プルトニウム同位体組成・ウラン濃縮度測定設備の臨界
管理ユニット番号の変更に伴うプルトニウム燃料第三開
発室に係る核燃料物質使用変更許可申請の概要

令和3年8月

国立研究開発法人 日本原子力研究開発機構
核燃料サイクル工学研究所
プルトニウム燃料技術開発センター

1. プルトニウム燃料第三開発室の使用変更許可申請の変更内容

1. プルトニウム燃料第三開発室の使用変更許可申請の変更内容【続き】

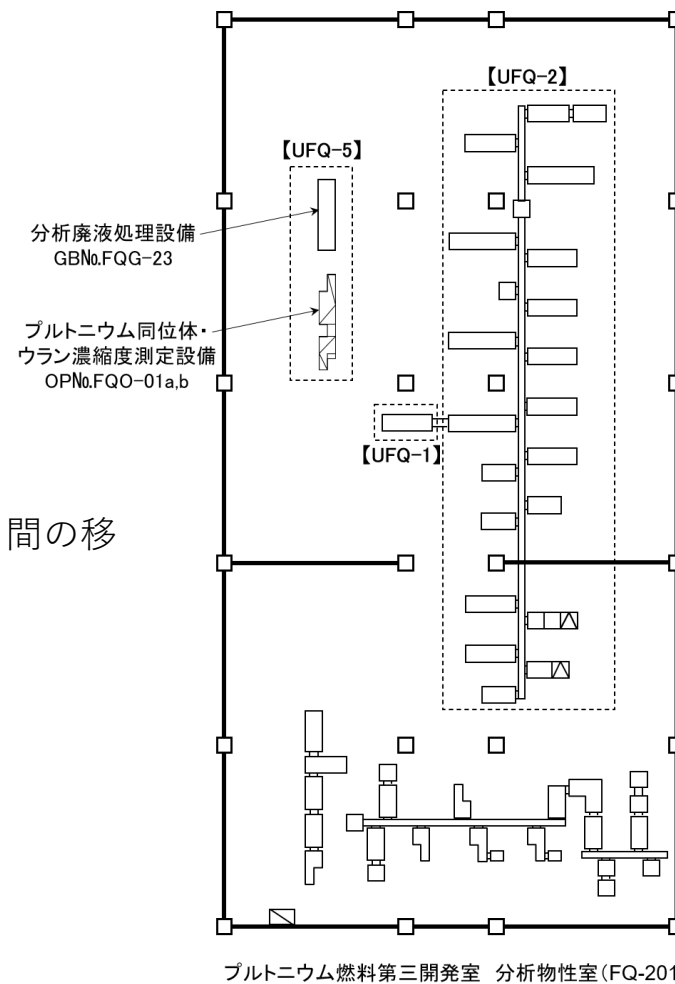
分析物性室（FQ-201）で実施している一連の分析廃液処理作業における試料の臨界管理ユニット間の移動をなくすため、臨界管理ユニット番号：UFQ-2のうち、プルトニウム同位体組成・ウラン濃縮度測定設備及びこれを収納・接続するオープンポートボックスNo.FQO-01a、FQO-01bに係る記載を削除し、当該記載を臨界管理ユニット番号UFQ-5へ変更する。

変更後は臨界管理ユニット間の移動が不要

【分析廃液処理工程（変更前）】

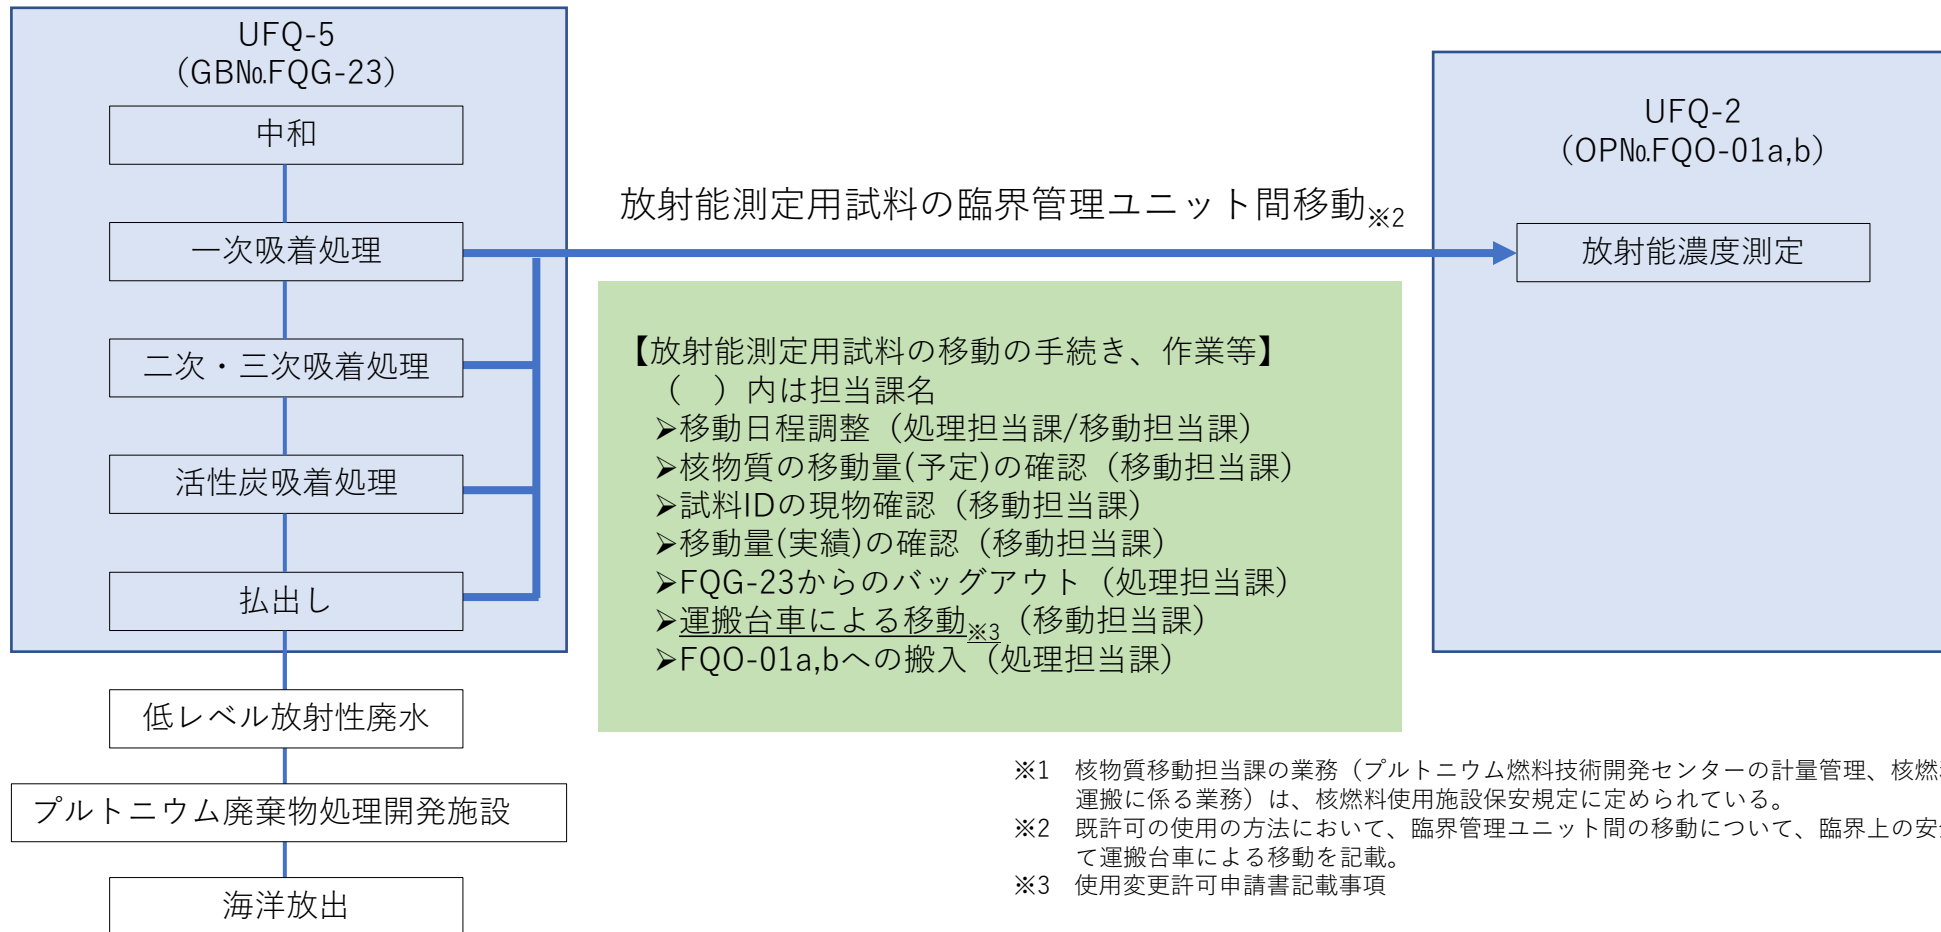
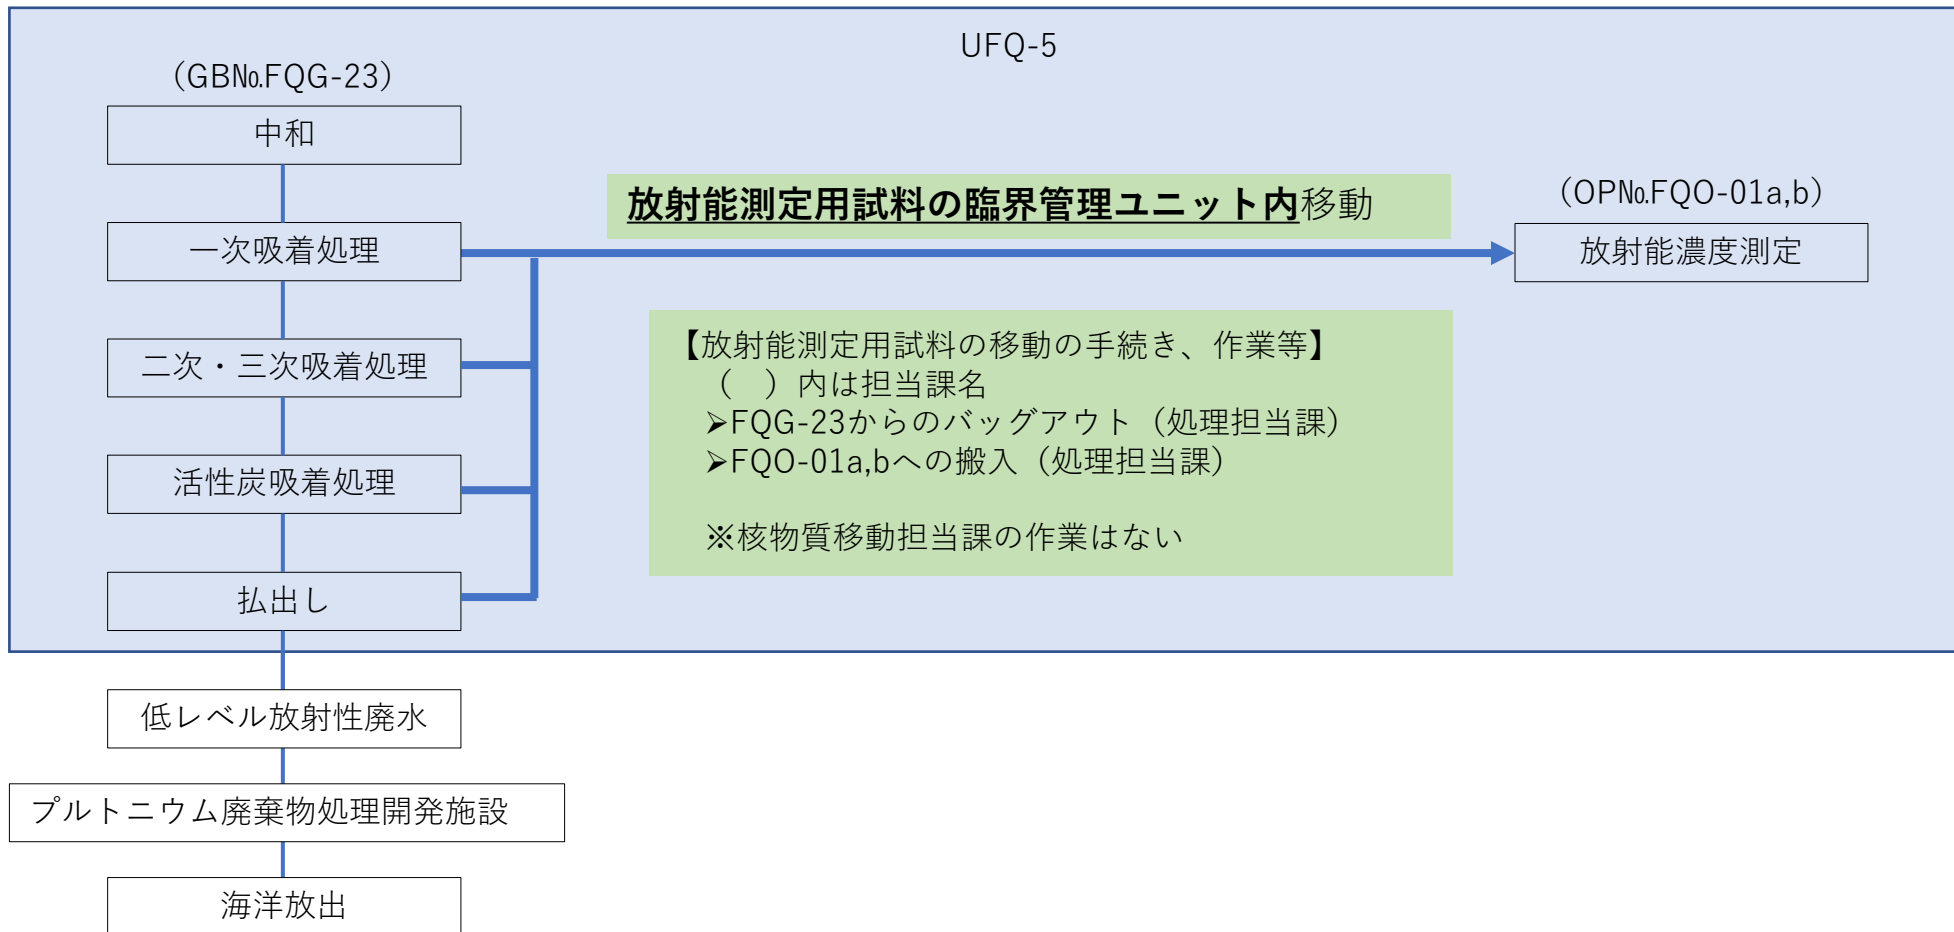
プルトニウム燃料第一開発室、第二開発室及び第三開発室の分析作業で発生した分析廃液は、分析廃液処理設備で所定の濃度まで低減する。その後、プルトニウム廃棄物処理施設に運搬、処理され、海洋放出される。処理中の放射能濃度測定は、測定の都度、運搬台車に収納し、プルトニウム同位体組成・ウラン濃縮度測定設備（OPNo.FQO-01a,b）に移動する。異なる臨界管理ユニット間の移動は、核物質移動担当課^{※1}に依頼し、許可を得た後、移動担当課立会いの下、実施する。

プルトニウム燃料第一開発室、第二開発室及び第三開発室の分析作業で発生した分析廃液は、分析廃液処理設備で所定の濃度まで低減する。その後、プルトニウム廃棄物処理施設に運搬、処理され、海洋放出される。処理中の放射能濃度測定は、測定の都度、プルトニウム同位体組成・ウラン濃縮度測定設備（OPNo.FQO-01a,b）に移動する。

3. 変更に伴う安全評価（核燃料物質の臨界安全：複数ユニット）

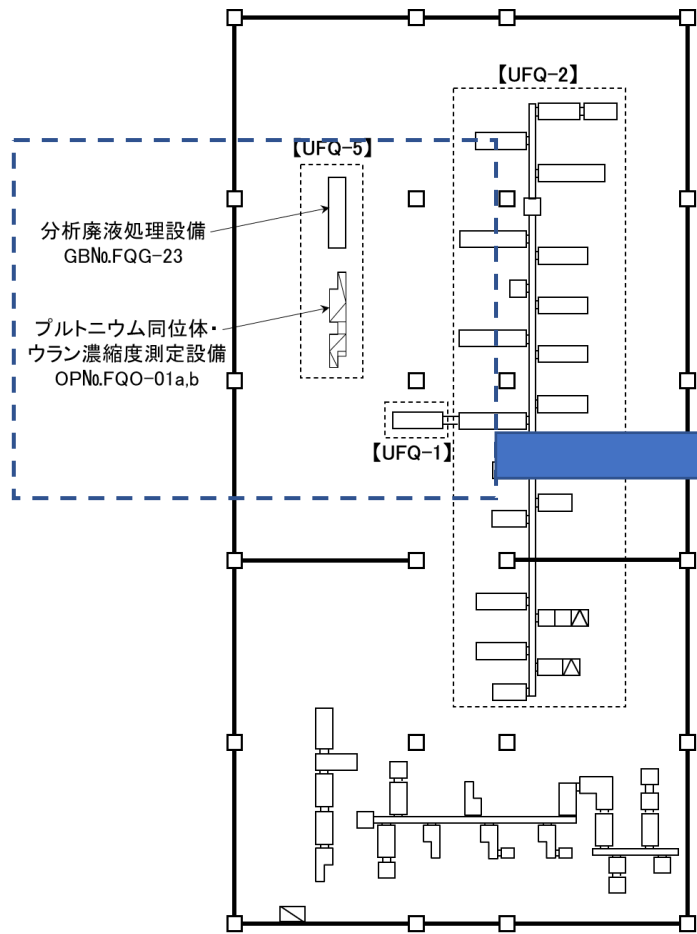
- 本変更による複数ユニットの相互間距離が、核燃料物質使用変更許可申請書に記載されたユニットの核的隔離条件のうち、以下の条件において、核的に隔離されていることを確認した。

双方の臨界管理ユニットの線源が球形※である場合において、球相互の中心間距離が、双方の球の半径の和の6倍以上あること。
